Herontwikkeling Flevomanegelocatie

Participatiedossier

Gemeente Dronten en Trebbe

APRIL 2022

uitzondering 1

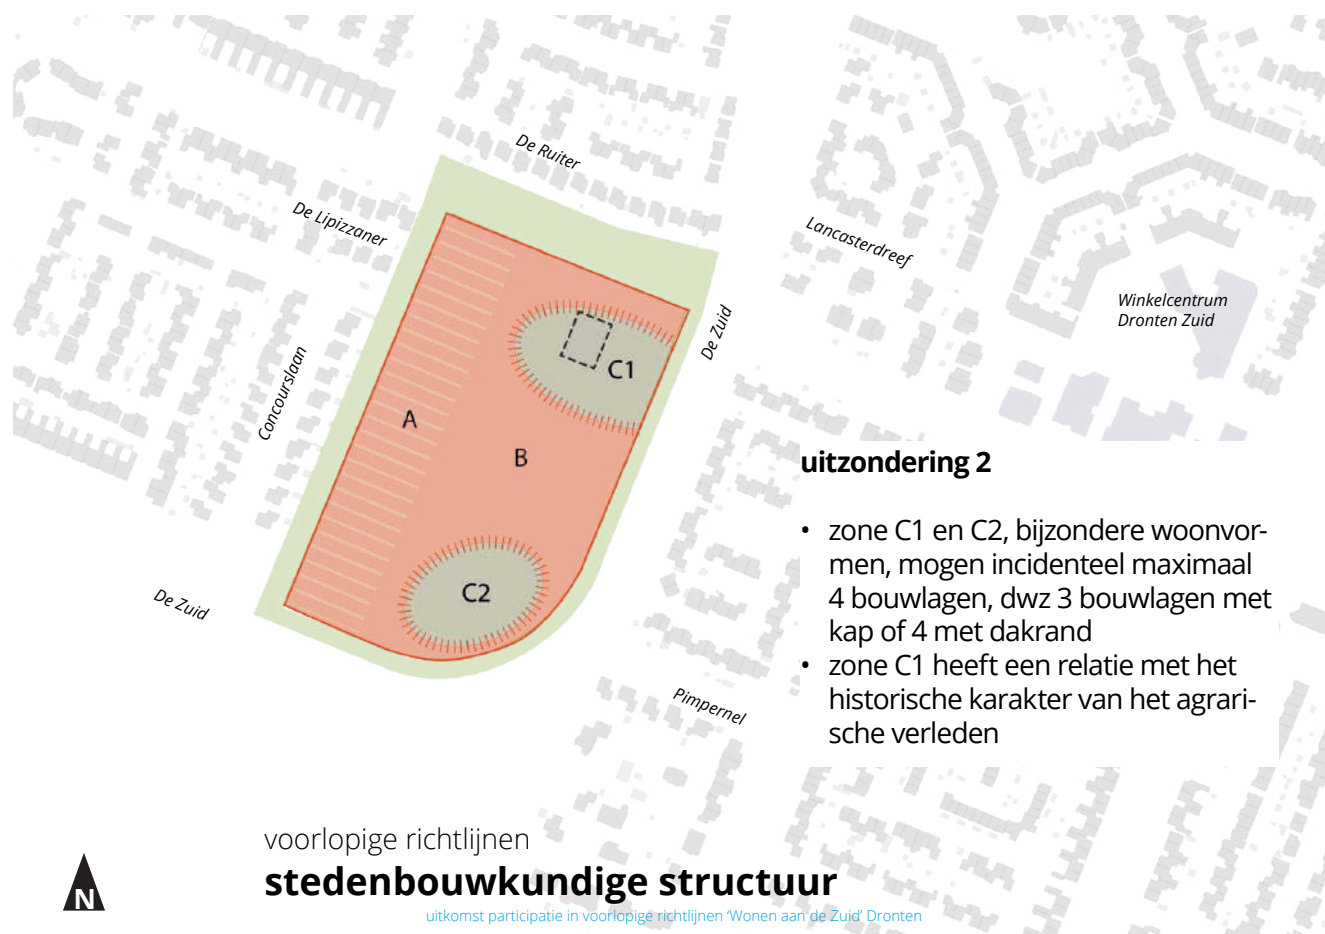
- meerdere keren benoemd dat verwacht wordt dat de dichtheid te hoog zal worden en ten koste van het groen zal gaan
- meerdere keren benoemd dat verwacht wordt dat vrijstaande woningen met een grote tuin een groen karakter geven
- geen schuttingen richten op openbaar gebied
- schuurwoningen/kappen/geen dozen/historische stijl met verwijzing naar het agrarische verleden/ appartementengebouw rond in de bocht

- zone A maximaal 2 bouwlagen, dwz 1 laag met kap of 2 met dakrand
- zone B maximaal 3 bouwlagen, dwz 2 lagen met kap of 3 met dakrand

3. Toelichting nieuwe verkaveling van het erf en gewijzigde ontsluiting op De Zuid

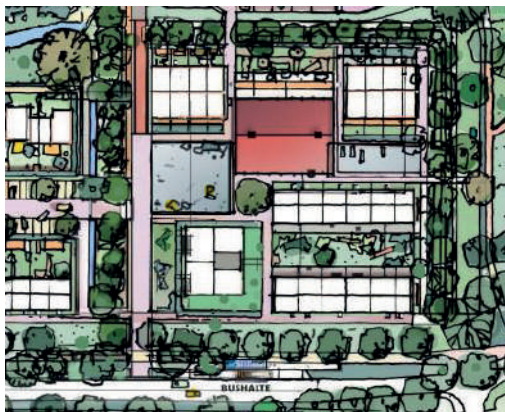
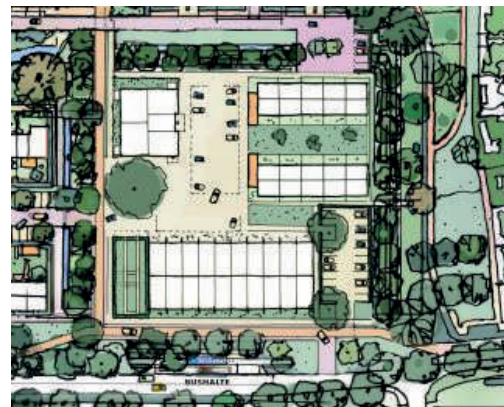
- Bewoners van De Ruiter maken zich zorgen over inschijnende lampen, wanneer er geparkeerd wordt aan de zijde van De Ruiter.
- Dit parkeervak wordt 'ingepakt' met groen. Cees Maris geeft aan dat het grootste deel van de huidige buitenbak wordt ingericht met groen en ook in hoogte aansluiting krijgt met de al bestaande verhoogde grondwal die ten zuiden van het voetpad ligt. Dit groen met de doorgetrokken grondwal en de afstand tot de woningen aan De Ruiter voorkomen eventuele hinder naar omliggende woningen door inschijnen van lichten van parkerende auto's.
- De suggestie wordt gedaan om het parkeren om te wisselen met de moestuin. Deze optie gaat het projectteam onderzoeken.

Joris licht toe: op 12 oktober is er informatie opgehaald uit de buurt. Met deze punten zijn we aan de slag gegaan en dit heeft geleid tot diverse veranderingen op het erf om hiermee omwonenden tegemoet te komen. De volgende wijzigingen zijn doorgevoerd op het erf:

- Ontsluiting verschoven naar positie van de huidige ontsluiting van het manegeterrein
- Appartementengebouw opgeschoven naar het westen (achter op het erf)
- "Schuurwoningen met onderdoor loop" aan de oostkant van het erf gesitueerd (aan De Zuid)

Ontsluiting

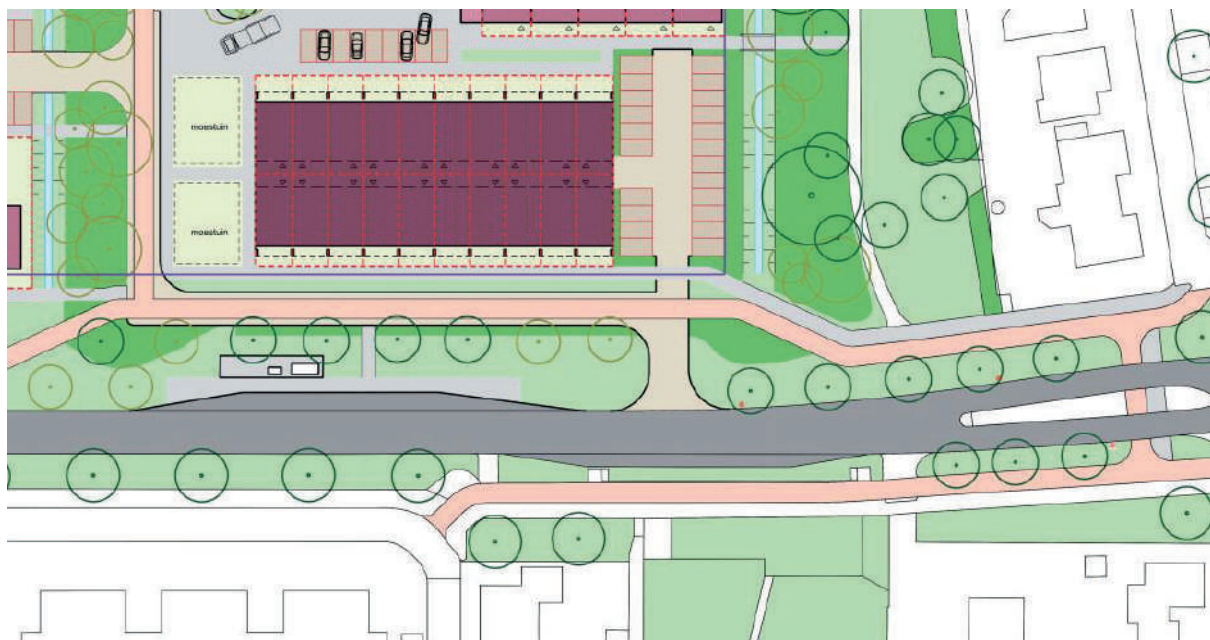
- Bewoners van de Majoraan hebben zorgen geuit over de gekozen positie van de ontsluiting.
- De ontsluiting is daarom verplaatst naar (ongeveer) de huidige plek van de ingang van de manege in combinatie met een parallelweg als aan de overzijde van De Zuid waarop fietspad met autoverkeer wordt gecombineerd.

- Aanwezige bewoners van de Majoraan zijn tevreden met de verplaatsing van de ontsluiting en de verschuiving van het appartementengebouw.
- Bewoners van de Ruiter vragen zich af of parallelweg effect heeft op inschijnen van lampen naar woningen aan de Ruiter. Uit bijgaande tekeningen blijkt dat de parallelweg eerder afbuigt naar de Zuid en daarnaast in het verlengde wordt begrensd door de groene wal (zie onderstaande tekening).
